PROYECTO:
"GALERA PARA DEPOSITO DE MATERIALES DE CONSTRUCCIÓN"

NOTA ACLARATORIA #1

FECHA: 30 de agosto de 2021

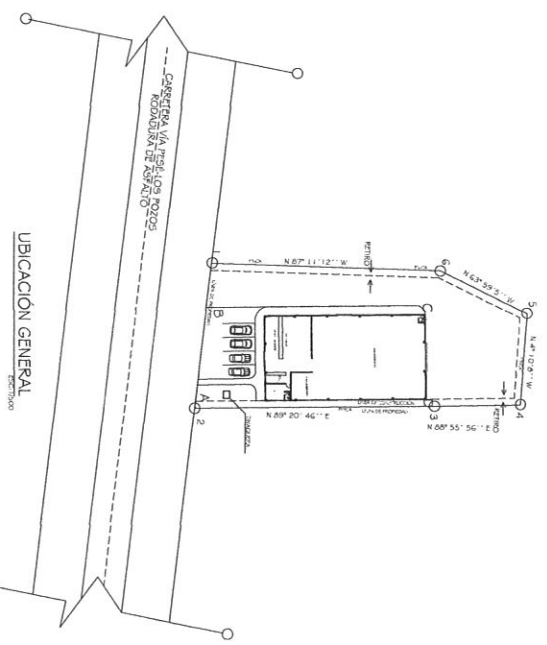
Lo señalado en la pregunta No.9, fue posterior a lo descrito en el Estudio de Impacto Ambiental, basado en la línea base al momento de la visita física al terreno. La alteración señalada y evidenciada, fue debido a la actividad desarrollada (**saneamiento y adecuación**), que contempló un movimiento de aproximadamente 700 m³ de tierra de la cota alta (punto elevado de un terreno), hacia la cota baja, debido a las lluvias de la época que se han presentado en la zona, han provocado la erosión y el arrastre del material removido.

En tal sentido, se le ha recomendado al promotor, aplicar medidas de contención, de control y de mitigación (retirar y deponer el material erosionado en área estable a lo interno del predio, en la base del talud, colocar una línea base de matacán, luego conformar, utilizando neumáticos desechados, rellenar conformar y colocar de forma horizontal una línea de cañas y sembrar material vegetativo tipo rastrera (pasto Alicia, *Brachiaria humidicola*, maní forrajero entre otros, que son agresivos y de rápido crecimiento), para estabilizar el talud y así evitar que se continúe erosionando el terreno. Actualmente se trabaja en esas tareas.
